Znak: AE/ZP-27-19/15

Dotyczy: przetargu nieograniczonego o wartości powyżej 207.000 EURO na dostawę następujących urządzeń :

- I. Kolumna anestezjologiczna na salę zabiegową 1 szt.,**
- II. Kolumny anestezjologiczne na sale operacyjne 4 szt.,**
- III. Kolumny chirurgiczne (laparoskopowe) na sale operacyjne 3 szt. (w tym 1 szt. z sufitowym zawieszeniem pod monitor medyczny),**
- IV. Lampy operacyjne (w technologii LED) z monitorami medycznymi 2 szt.**

Kształt i rozmieszczenie na ściankach konsoli gniazd gazowych i elektrycznych
Przykład kolumny z taką konsolą

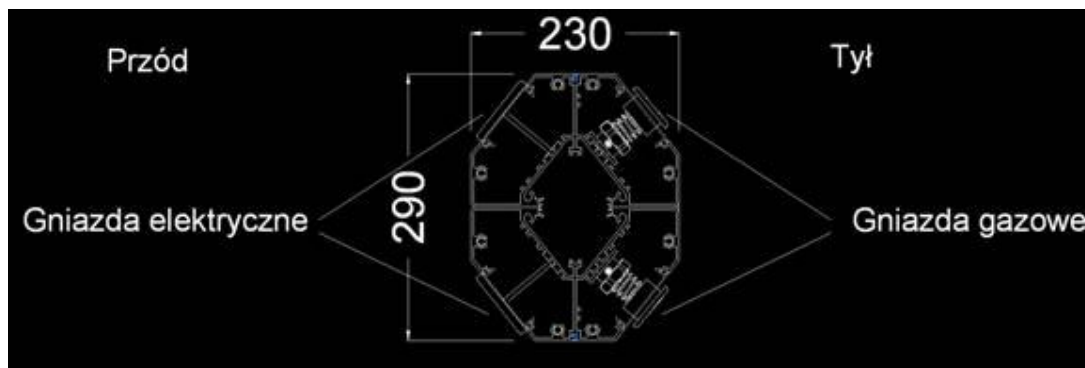
1. Prosimy Zamawiającego o wydzielenie do oddzielnego pakietu zakresu dotyczącego lamp. Jest to urządzenie zupełnie innego rodzaju niż kolumny i w związku z tym istnieje niewiele firm mogących zaoferować oba urządzenia. Podział na dwa pakiety umożliwi wzięcie udziału większej ilości oferentów co zwiększy konkurencyjność i tym samym przełoży się na niższe ceny.
2. Prosimy o dopuszczenie ramion kolumn (dotyczy wszystkich kolumn) ze skokiem 30°.
3. Czy Zamawiający dopuści konsole kolumn (dotyczy wszystkich kolumn) w kształcie i rozmieszczeniu gniazd elektrycznych i gazowych jak na poniższym rysunku?

Zamawiający nie dopuści zaoferowania konsoli kolumn (dotyczy wszystkich kolumn) z rozmieszczeniem gniazd z przodu konsoli. Jednocześnie Zamawiający informuje, iż nie postawił wymogu w zakresie kształtu przekroju konsoli kolumn.
